2002年10月23日 307 始動装置の不具合

リコール届出一覧表

リコール届出日：平成14年10月22日

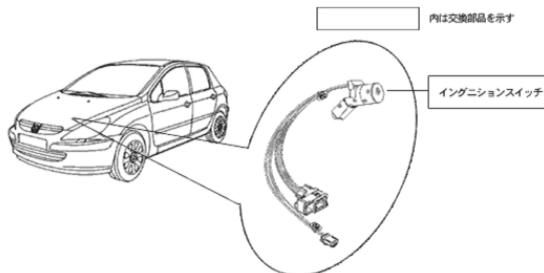
始動装置において、イグニッションスイッチの寸法精度が不適切なため、キーシリンダ内部が円滑に回転せずに始動位置から十分に戻らないことがあり、スターターモータが回転し続けて当該モータが破損し、原動機の始動ができなくなり、最悪の場合、当該モータの電源線が発熱により焼損するおそれがある。

全車両、イグニッションスイッチを対策品と交換する。
